1. INFORMACIÓN DE REFERENCIA

1.1 CONCEPTO TÉCNICO No. CT:	CT-7847
1.2 ÁREA:	Subdirección de Análisis de Riesgos y Efectos de Cambio Climático
1.3 COORDINACIÓN:	Estudios y Conceptos Técnicos
1.4 REFERENCIA CRUZADA RADICADO IDIGER:	2014ER19842
1.5 RESPUESTA OFICIAL No.	RO-73895

2.1 SOLICITANTE:	Jesús Alberto Valverde Tello
2.2 PROYECTO:	Multifamiliar
2.3 LOCALIDAD:	4. San Cristóbal
2.4 UPZ:	50. La Gloria
2.5 BARRIO O SECTOR CATASTRAL:	San José Sur Oriental
2.6 DIRECCIÓN:	Carrera 11 Este 40-92 Sur(*)
2.7 CHIP:	AAA0153MMBS
2.8 MANZANA CATASTRAL:	01
2.9 PREDIO CATASTRAL:	37
2.10 ÁREA (Ha):	0.072
2.11 FECHA DE VISITA:	noviembre 05 de 2014

Fotografía No. 1. Vista del sector donde se localiza el proyecto de la Carrera 11 Este 40-92 Sur, donde se evidencia un sector consolidado cuyo uso es principalmente residencial.

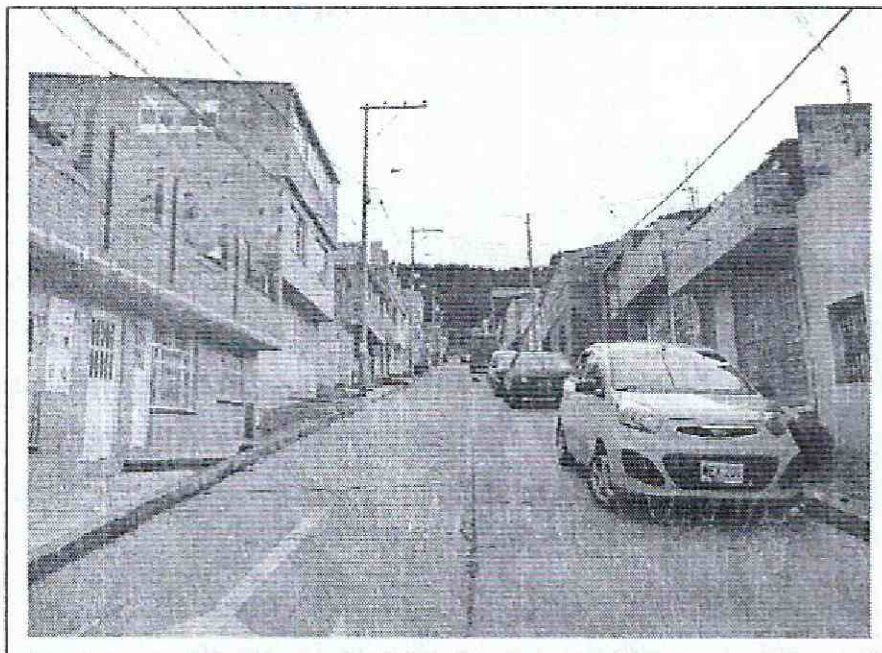
La zona de interés cuenta con un uso de suelo urbano, que corresponde a un sector consolidado con densidad de construcción alta principalmente residencial, en un terreno con pendiente media (suavemente inclinada a inclinada), contando con vías principales y secundarias pavimentadas. En el sector se encuentran edificaciones hasta de tres 3 niveles de altura, las cuales cuentan con sistemas estructurales de tipo mampostería semiconfinado. En el momento de la verificación técnica adelantada, las edificaciones en el sector no evidenciaban daños o rasgos que permitan identificar o definir la presencia de procesos de remoción en masa activos en el área del proyecto (Fotografía 1 y 2).
